Pomorski Uniwersytet Medyczny w Szczecinie

**Dotyczy: postępowania o udzielenie zamówienia publicznego w trybie przetargu nieograniczonego powyżej kwoty, o której mowa w art. 11 ust. 8 Pzp, pn. „Dostawa systemu do badań nad zwierzętami dla Pomorskiego Uniwersytetu Medycznego w Szczecinie” - DZP-262-36/2018.**

### WYJAŚNIENIA

#### treści Specyfikacji Istotnych Warunków Zamówienia

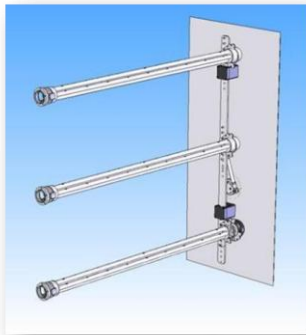
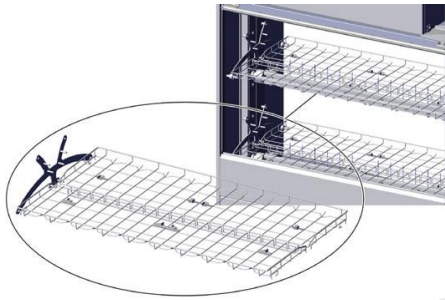
Prosimy o wyjaśnienie czy Zamawiający wyrazi zgodę na zaoferowanie zmywarki z alternatywnym systemem ramion myjących i natryskowych (płuczających) w postaci trzech ramion oscylacyjnych napędzanych elektrycznie z odseparowanym obiegiem wody myjącej i płuczającej, wyposażonych w 36 dysz myjących oraz 36 dysz płuczających (ramiona

umieszczone na trzech poziomach, umożliwiające poprawne mycie i płukanie przedmiotów umieszczanych na obu poziomach załadowniczych)?

Chcielibyśmy zwrócić uwagę Zamawiającego na fakt, że wspomniany w pytaniu alternatywny układ ramion myjących i płuczących jest równoważny, a nawet bardziej zaawansowany technologicznie od opisanego w SIWZ rozwiązania. Zastosowanie ramion oscylacyjnych napędzanych elektrycznie zapewnia lepsze pokrycie mytych przedmiotów dzięki:

- wyeliminowaniu spadków ciśnienia wody na dyszach, które powstają w rotatorach; w przypadku rotatorów część ciśnienia wody jest zużywana na obracanie ramionami (ramionami obraca siła odśrodkowa);

- bardziej równomiernemu rozkładowi dysz w komorze (w przypadku rotatorów tworzy się efekt tzw. leja - im dalej od ramion myjących tym lej rozszerza się i przedmioty nie są myte w centralnej jego części; nie ma to dużego znaczenia w naszych domowych zmywarkach ze względu na ich niewielkie gabaryty, nabiera jednak znaczenia w dużych zmywarkach przemysłowych czy laboratoryjnych, takich jak zmywarki do klatek.

Poniżej zaprezentowano opisany powyżej układ ramion i dysz. W przypadku ramion oscylacyjnych poruszane są one przy użyciu siłowników elektrycznych, poruszają się jedynie wokół własnej osi tworząc ciągły strumień wody w postaci „wachlarza”.

Wyspecyfikowany przez Zamawiającego konkretny układ ramion/rotatorów z podaniem ich konkretnych ilości i umiejscowienia może wskazywać na to, iż Zamawiający specyfikuje sprzęt konkretnego producenta, a co za tym idzie narusza zasady uczciwej konkurencji.

Zamawiający dopuszcza zmywarkę z alternatywnym systemem ramion myjących i natryskowych.

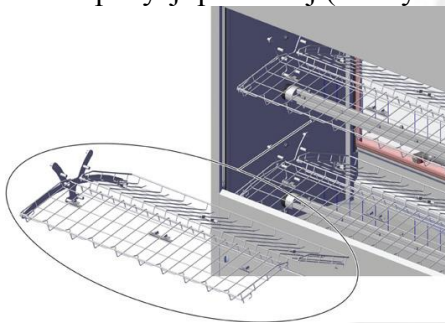
Prosimy o wyjaśnienie czy Zamawiający wyrazi zgodę na zaoferowanie zmywarki z alternatywnym systemem tac załadunkowych w postaci czterech tac połówkowych umieszczanych na specjalnych hakach parami na dwóch poziomach załadowniczych z możliwością zmiany kąta nachylenia tac w celu zwiększenia ładowności komory oraz lepszego pokrycia mytych przedmiotów poprzez ich mycie w pozycji pochylonej (załadunek tac bez wysuwania ich z komory)?

Oferowane rozwiązanie zaprezentowano na rysunkach poniżej:

tace w pozycji poziomej (do mycia dużych przedmiotów i butelek)

tace w pozycji nachylonej

Chcielibyśmy zwrócić uwagę Zamawiającego na fakt, że wspomniany w pytaniu alternatywny układ tac załadowniczych jest równoważny, a nawet bardziej zaawansowany technologicznie od opisanego w SIWZ rozwiązania. Dzięki zastosowaniu odpowiedniej konstrukcji drzwi (jednocześnie wysuwane ku górze), komory (mniejsza głębokość komory) i tac (możliwość pochylanie tac) ich ładowanie odbywa się bez konieczności wysuwania tac z komory, co jak opisano we wcześniejszych pytaniach zmniejsza przestrzeń niezbędną do instalacji zmywarki i ułatwia dostęp do komory myjącej.

Zamawiający dopuszcza proponowane rozwiązanie.
